Niederschrift über die öffentliche Sitzung des Bau- und Umweltausschusses

5 Vorhabenbezogener Bebauungsplan "Solarpark Lindach"; Behandlung und Abwägung der Anregungen der Träger öffentlicher Belange nach § 4 Abs. 1 BauGB sowie der Bürger nach § 3 Abs. 1 BauGB; Billigungs- und Auslegungsbeschluss

Bild 1: Frischluftzufuhr (rot) Richtung Ziegelberg. Hauptwindrichtung West

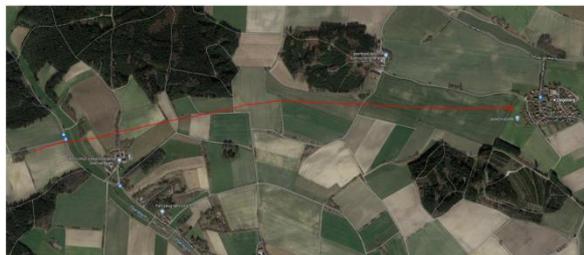
Das lokale Klima von Ziegelberg wird geprägt durch die umgebenden Waldgebiete im Süden, Westen und Norden und durch eine schmale, nach Westen ausgerichtete Schneise / waldfreie Zone zwischen dem Ziegelberger und Lindacher Wald (Bild 2). Unmittelbar westlich direkt vor Ziegelberg befindet sich eine Senke in Nord-/Südrichtung mit Geländeanstieg in Richtung Ziegelberg, das in Nord-/Südrichtung quer zum östlichen Rand des geplanten Solarparkgeländes liegt.

Die Frischluftzufuhr nach Ziegelberg (Bild 1, Bild 6, Bild 7) erfolgt in der Regel landschafts- und geländebedingt aus westlicher bis südwestlicher Richtung durch eine Schneise / waldfreie Zone

zwischen Lindach und Ziegelberg (Bild 2) und weiter über die Freifläche (Bild 3) bzw. über die Solarzellen des geplanten Solarparks Richtung Ziegelberg.

Nach eingehender Literaturrecherche und Einbeziehung entsprechender Fachleute (z. B. Institut für neue Energie-Systeme in Ingolstadt) kann den Bedenken der Bürger folgendes entgegengehalten werden:

- Bislang gibt es auch in Fachkreisen keine begründeten Hinweise darauf, dass durch eine Freiflächenphotovoltaikanlage eine Frischluftzufuhr abgeschnitten werden könnte und infolgedessen, aufgrund von Temperaturanstiegen etc., eine erhöhte Unwettergefahr bestehe. Es gibt historisch auch keinerlei Belege für das Entstehen von Sturmböen oder Windhosen aufgrund von Temperaturdifferenzen, welche durch Freiflächenphotovoltaikanlagen verursacht werden.

- Ebenfalls lassen sich für das vorgebrachte Wärmeinsel-Argument in Fachkreisen keine Bestätigungen finden. So stellt beispielsweise eine deutsche Studie von 2007 fest, dass sich eine Beeinträchtigung des Schutzgutes Klima/Luft aus dem Betrieb einer Freiflächenphotovoltaikanlage nicht generell ableiten lässt. Es steht außer Frage, dass das Phänomen der Wärmeinseln zwar existiert und auch eine Freiflächenphotovoltaikanlage im Betrieb Wärme abgibt. Nachdem dieser Effekt aber von sehr vielen unterschiedlichen Faktoren abhängig ist, ist eine Vergleichbarkeit des Standortes der von den Bürgern genannten Quelle (Wüste Arizona) mit den bayerischen Gegebenheiten im Bereich des gewählten Vorhabengebietes grundsätzlich nicht möglich. Demzufolge kann davon ausgegangen werden, dass die von den Bürgern zitierte Veröffentlichung für den Fall Ziegelberg irrelevant ist.

Wärmeinsel-Effekte finden erfahrungsgemäß ohnehin nur in so geringem Maße statt, so dass sie einerseits keine Auswirkungen auf das örtliche Klima haben können und andererseits überhaupt nur in unmittelbarer Umgebung zur Freiflächenphotovoltaikanlage nachweisbar wären. Infolge des Abstandes von mindestens 170 m zu den nächstgelegenen Wohngebäuden im Ortsteil Ziegelberg und den zwischenliegenden Grün-/Gehölzstrukturen ist davon auszugehen, dass im Bereich der Ortslage Ziegelberg derartige Wärmeinsel-Effekte infolge der Freiflächenphotovoltaikanlage überhaupt gar nicht wahrnehmbar sein werden.

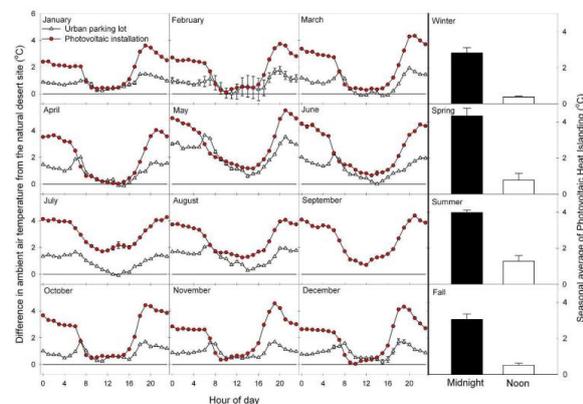
Bereits bei einer mittleren Sonneneinstrahlung können Solarzellen eine Temperatur von 70 °C und darüber erreichen. Bei der geplanten Größe der Anlage bedeutet dies eine enorme lokale Wärmeabstrahlung mit der Ausbildung einer Wärmeinsel über den Solarzellen in einem durch die umgebenden Wälder abgegrenzten bzw. abgeschlossenen Gebiet direkt vor Ziegelberg.

Bei den jahreszeitlich meist vorherrschenden West-/Südwestwinden kann die über den Solarzellen auftretenden Wärmeinsel aufgrund der umgebenden Waldgebiete nur in Richtung Osten, also über Ziegelberg, abgeführt werden. Dadurch ist eine Frischluftzufuhr über den nach Westen/Südwesten ausgerichteten Frischluftkorridor nicht mehr gewährleistet, da die Luft über den Solarzellen erwärmt und in Richtung Ziegelberg transportiert wird. Dies führt in Folge zu einer spürbaren und nicht tolerierbaren Temperaturerhöhung und Temperaturbelastung in Ziegelberg mit negativen Auswirkungen auf Gesundheit und Wohnklima.

Die in der Zeitschrift *Nature* 2016 veröffentlichten Ergebnisse einer weltweit vielbeachteten Forschungsarbeit (The Photovoltaic Heat Island Effect: Larger solar power plants increase local temperatures by Greg A. Barron-Gafford, Rebecca L. Minor, Nathan A. Allen, Alex D. Cronin, Adria E. Brooks & Mitchell A. Pavao-Zuckerman) zeigten die Ausbildung einer Wärmeinsel über einer 1 MW Solaranlage und einen Temperaturanstieg im Vergleich zur natürlichen un bebauten Umgebung von über 4 °C täglich über das ganze Jahr. Bei dem geplanten 20 MW Solarpark Lindach ist aufgrund der vielfach höheren Solarzellenflächen mit einem weitaus höheren Temperaturanstieg als 4 °C zu rechnen.

Bild 8: Luftleitbahn und Frischluftkorridor nach Ziegelberg

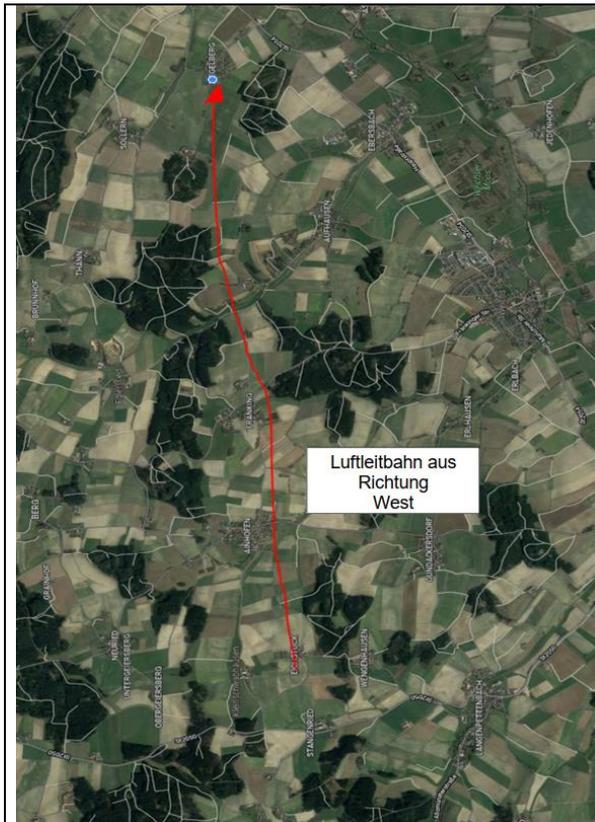
Eine Beeinträchtigung des Schutzgutes Klima/Luft ist zu erwarten, wenn durch ein Vorhaben Flächen mit vorhandener Kaltluftproduktion überbaut werden und die dort produzierte Kaltluft eine klimatische Ausgleichsfunktion besitzt.

Eine derartige Ausgleichsfunktion ist immer dann gegeben, wenn die Kaltluft in Richtung eines Belastungsraumes abfließen konnte, um dort einer klimatischen bzw. lufthygienischen Belastung entgegenzuwirken (Frischluftzufuhr nach Ziegelberg).

Werden Leitbahnen (Frischluftkorridore) zu belasteten Wärmeinseln (Solarpark) beansprucht, so führt dies zu Konfliktsituationen mit dem Bundes-Immissionsschutzgesetz, da PV-Freiflächenanlagen zum einen ein mechanisches Hindernis und zum anderen bedingt durch die Temperaturdifferenzen aber auch ein thermisches Hindernis für abströmende Kaltluft (Richtung Ziegelberg) darstellen können.

- **wegen fehlendem Frischluftkorridor und erhöhter Temperaturbelastung**
 - Ausbildung einer Wärmeinsel über den Solarzellen („Hotspot“)
 - Unterbrechung der Frischluftzufuhr und des Frischluftkorridors nach Ziegelberg aus Richtung Westen/Südwesten kommend
 - Widerspruch zu Bundes-Immissionsschutzgesetz zu Leitbahnen Frischluftkorridore
 - Temperaturanstieg und erhöhte Temperaturbelastung im Siedlungsgebiet Ziegelberg
 - negative Auswirkung auf Gesundheit und Wohnklima
- **wegen erhöhter Windbelastung und erhöh-**

• Strömungsgutachten zwingend erforderlich

Der Bau- und Umweltausschuss nimmt die vorgebrachte Stellungnahme zur Kenntnis. Die Begründung mit Umweltbericht (Teil C) wird gemäß der o.g. Abwägung redaktionell ergänzt.
